現地条件・課題(施工上の制約、設計のコントロールポイント等)

施工者からの意見および対応方針

平面図

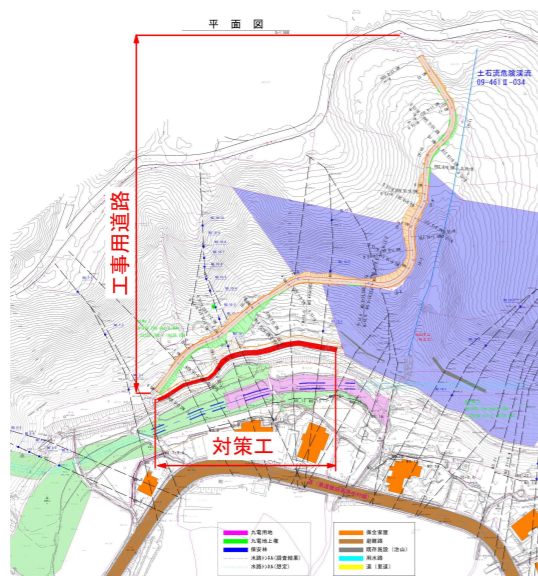
- 対象箇所は急勾配の斜面地であり、下方には水路トンネル(支障物件)が存在する。
- 下方道路(県道飯田高原中村線)からは水路トンネルをまたぐ構造のため、機械・資材の搬入が不可能である。
- 上方の既設道路(町道)から仮設道路を計画する必要があり、斜面は急勾配である。
- 対象斜面の一部には保安林指定区域があり、関係機関への申請手続きが必要となる。
- 現地は作業ヤード・通行スペースが限られており、施工機械の選定・登坂能力・通行幅員が主要な課題である。
- 仮設道路周辺には、治山事業による擁壁等の既設構造物が存在するため、近接施工時の安定性・影響に留意する必要がある。

- 保安林関係機関への申請 → 発注者確認済。用地測量後、発注者で保安林内作業許可を申請
- 排水処理における流量計算 → 砂防技術基準(案)急傾斜編により算出、確率年:工事供用期間5年
- 路面排水および集排水(横断排水)の形状 → 路面排水:水兼道路採用、横断排水:横断側溝採用

標準断面図

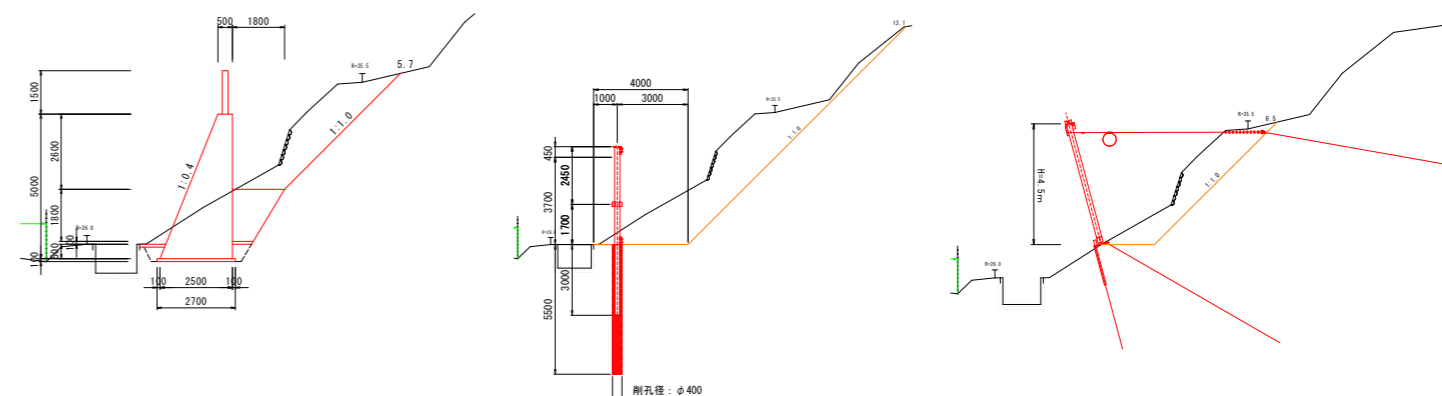
- ① 重力式擁壁工 (掘削・基礎構築型)
- ② スロープガードフェンス (斜面設置型落石防護工)
- ③ インパクトバリア (ワイヤー式エネルギー吸収型防護柵)

- 対策工法の選定:インパクトバリア案は、現地土質条件からアンカー定着に不確実性があり、施工リスクが高い
→ 構造的成立性および経済性の観点から重力式擁壁工を採用
- 仮設道路幅員および施工機械条件:コンクリート打設のため、コンクリートミキサー車が必要
幅員 3.0m + 保護路肩 0.5m × 2、縦断勾配 $I \leq 25\%$ 、曲線半径 $R \geq 15m$ であれば施工機械通行可能
旋回・転回が必要な箇所があれば、施工時に回転場設置・一部区間の幅員拡幅により対応可
→ 仮設道路:幅員 3.0m + 保護路肩 0.25m × 2、縦断勾配 $I \leq 25\%$ 、曲線半径 $R \geq 15m$ で計画
- 排水処理:仮設道路設置に伴い、降雨時の路面流出水や周辺斜面からの流入水による影響
→ 路面排水および集排水(横断排水)を計画
